Vår dato: 18.05.2021

Vår referanse: 202000578-56

Utfyllende vurdering i forbindelse med klage - fv. 715 reguleringsplan Rødsjøkrysset - Krinsvatnet, Indre Fosen kommune

Alternativ 1:

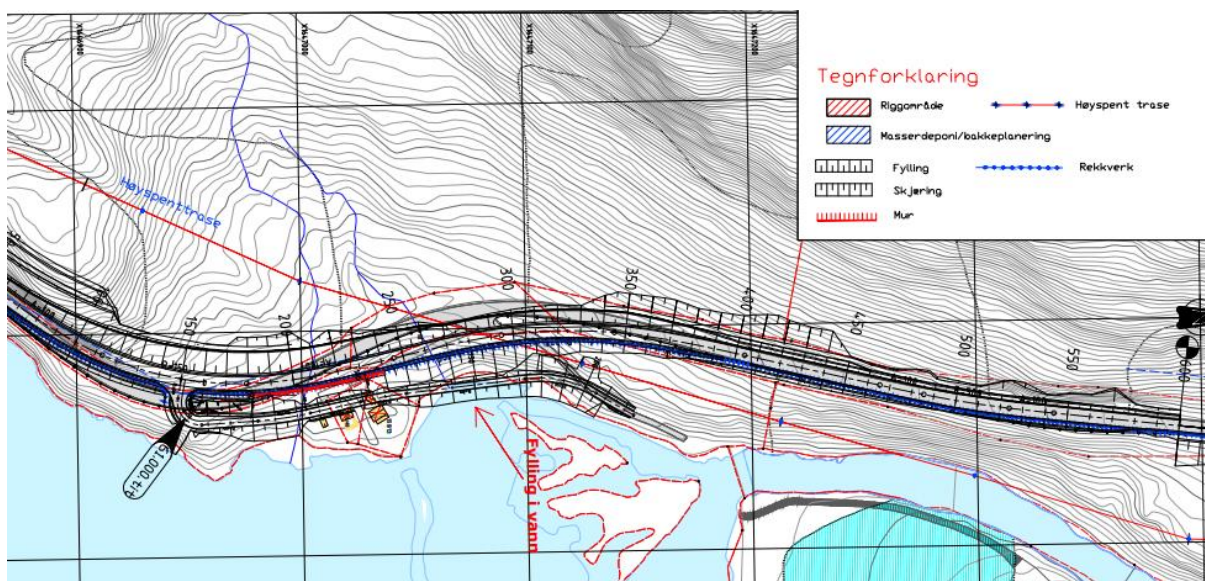
- Nordlig adkomst for skogsbilvei stenges
- Ny adkomst til skogsbilvei legges i dagens adkomst til fritidsbolig, og videreføres nordover til dagens skogsbilvei, parallelt med ny vei for fv. 715.

- Fritidsboliger og båthus må rives
- Parkering fritidsbolig blir løst på dagens hytteeiendom

TRFK's vurdering av alternativ 1:

Det er positivt for trafikksikkerheten at to adkomster reduseres til en, men tiltakene har andre negative konsekvenser beskrevet under.

Ny adkomst parallelt med fv. 715 og ned mot Krinsvatnet, medfører en fylling i Krinsvatnet ved utløpet av elva. En utfylling her vil kunne redusere den naturlige utviklingen i elveløpet og vil kunne påvirke dyre- og plantelivet i elva og kantsonen i vassdraget. Krinsvatnet inngås samtidig i verneplan for vassdrag «Nordelva». Dette er et varig verna vassdrag (Verneplan IV- 2005), der det blant annet særlig skal legges vekt på å gi grunnlag for å *unngå inngrep som reduserer verdien for landskapsbilde, naturvern, friluftsliv, vilt, fisk, kulturminner og kulturmiljø*. En fylling i vannet vil gå direkte på verneverdiene slik TRFK vurderer det. I henhold til vanndirektivet skal samtlige vann og vassdrag tilstrebes naturtilstand.

Alternativ 1 medfører utvidelse av opprinnelig planområde og oppstart av ny planprosess, som også medfører at det må gjennomføres nye grunnboringer. Grunnboringer i nærheten indikerer at det er sensitive masser i området og det forventes at utfordringene blir større jo lenger vegfyllingen legges ut mot vannet.

Oppsummert er alternativ 1 ikke aktuelt å gå videre med på grunn av usikkerhet mht. grunnforhold, inngrep i verna vassdrag, tidsperspektiv ved oppstart av ny planprosess og økonomien i utbyggingsprosjektet fv. 715.

Alternativ 2:

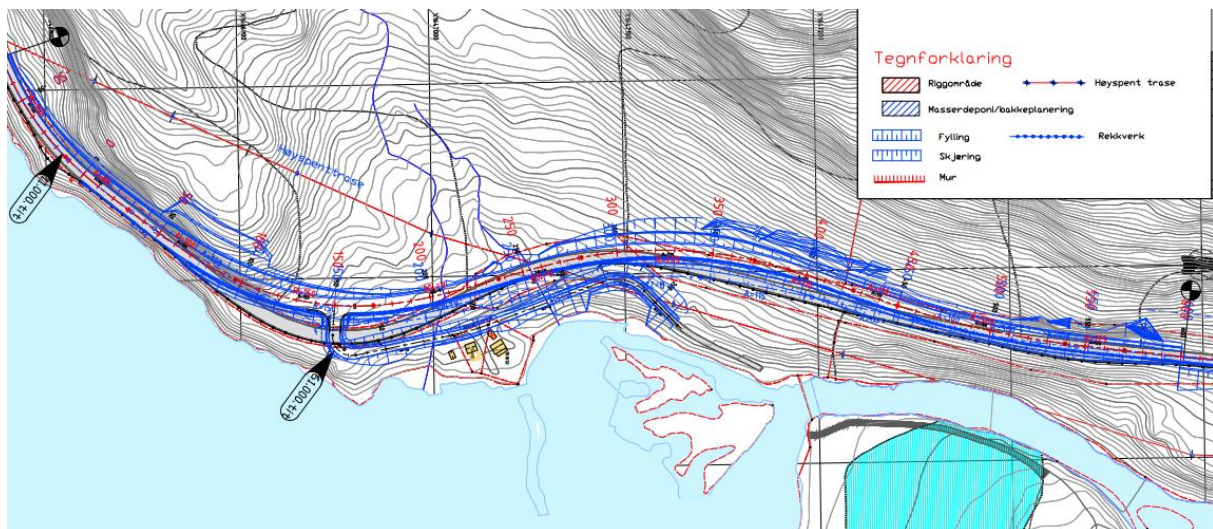
- Nordlig adkomst for skogsbilvei stenges
- Ny adkomst til skogsbilvei legges i dagens adkomst til fritidsbolig, og videreføres nordover til dagens skogsbilvei, parallelt med ny vei for fv. 715
- Fritidsboliger og båthus kan beholdes
- Fv. 715 side forskyves inntil 12-13 meter mot vest

Vurdering alternativ 2:

Alternativet medfører at driftsveg og fylling ikke havner i vannet på grunn av forskyvning av hovedveien.

Det er positivt for trafiksikkerheten at to adkomster reduseres til en. Kurvaturen på hovedvegen derimot blir forverret med en uheldig kontrakurve i nordenden og krappere kurvatur.

Ved å forskyve fv. 715 blir det et større naturinngrep med høye fjell- og jordskjæringer. Beregninger viser at det blir cirka 7300 m³ mer masse som må forflytte i alternativ 2 i forhold til allerede vedtatt reguleringsplan. Alternativ 2 medfører også utvidelse av opprinnelig planområde og oppstart av ny planprosess.

Oppsummert anbefales det ikke å gå videre med alternativ 2 på grunn av tidsperspektiv med oppstart av planprosess, stort masseoverskudd og økonomien i utbyggingsprosjektet fv. 715.

Bilde: blå omriss viser 2 mulige parkeringsplasser i forbindelse med ny adkomst i nord

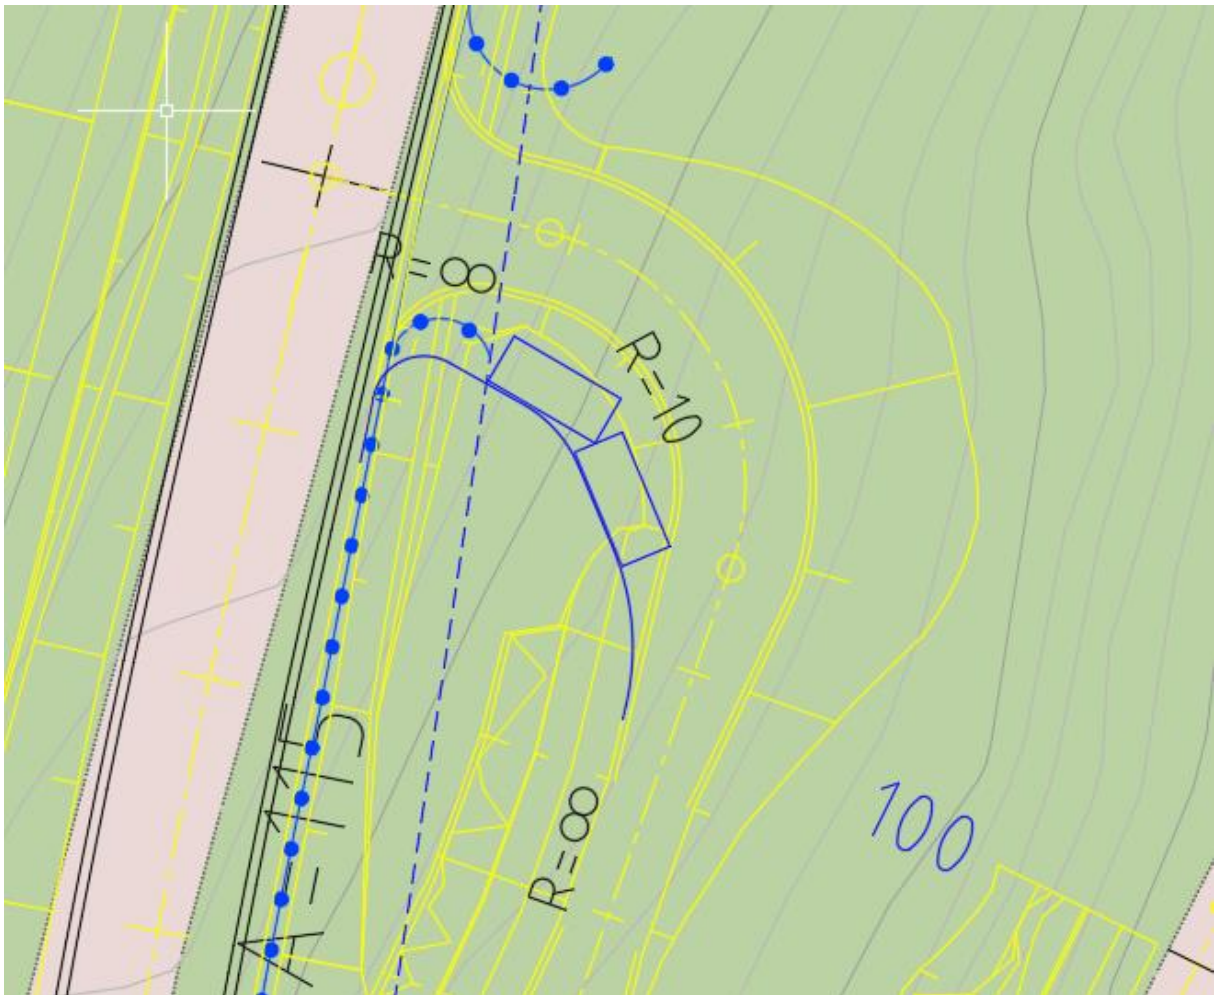
«Når det gjelder Nordre avkjørsel må det tas hensyn til parkeringsmuligheter da det her er avtale på parkering og adkomst til annen eiendom. Vedlegger tinglyste avtaler som må videreføres. Det må bemerkes at det vil bli langt mer komplisert for oss å forholde oss til to avkjørsler, da spesielt på vinters tid når vannet, isen ikke er farbar. Det begrunnes med at vi har lager for ski, pulk etc. lagret på eiendom 159/49/12»

Felles eksisterende adkomst til omtalte eiendommer er vedtatt regulert bort på grunn av utretting av kurvatur for bedring av trafiksikkerhet langs fv.715 samt at fyllings om følge av ny vei gir utfordrende stigningsforhold. Dette medførte oppretting av to nye adkomster, nord og sør for eksisterende adkomst, for å ivareta grunneiernes rettigheter. Ulike alternativer til løsning er vurdert over.

Med dette som bakgrunn har TRFK vurdert at innspillet om parkering er ivaretatt ved at ny adkomst fra sør legges inn til eksisterende tomter for fritidsbolig (gbnr.159/49 og 159/12). Dette medfører at det fortsatt kan parkeres på de respektive eiendommer.

I tillegg er det vurdert at det er mulig å tilrettelegge for 2 parkeringsplasser i forbindelse med adkomst til landbruksvei i nord for å ytterligere ivareta grunneiernes innspill jfr. skisse under. Dette må optimaliseres i prosjekteringsfasen innenfor allerede vedtatt reguleringsplan.
